Mission régionale d'autorité environnementale  
**BOURGOGNE - FRANCHE - COMTÉ**

**Avis de la Mission Régionale d'Autorité environnementale  
de Bourgogne-Franche-Comté  
sur le projet de requalification de la cour d'honneur de l'ancien  
hôpital dans le cadre  
du réaménagement du site Saint-Jacques-Arsenal  
sur la commune de Besançon (25)**

N °BFC-2024-4586

Figure 4: À gauche : extrait du zonage du PPRI du Doubs central – à droite : zone « bleu clair » du PPRI sur l'emprise du projet selon l'étude d'impact (source : étude d'impact : p.158 et 159)

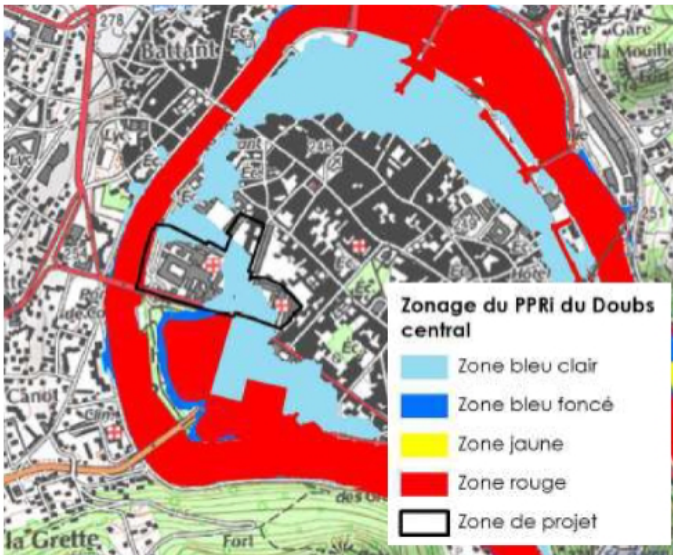
La MRAe relève que la carte présentant l'emprise de la zone « bleu clair » sur le site du projet ne fait figurer que le secteur Saint-Jacques (cf. image de droite sur la Figure 4 ci-dessus), or le secteur de l'arsenal est également concerné en partie<sup>30</sup>. Ce même plan indique par ailleurs une cote de référence incorrecte (243.76 m NGF<sup>31</sup>) : la valeur de la cote est de 242.76 m NGF sur ce profil d'après la carte du PPRI.
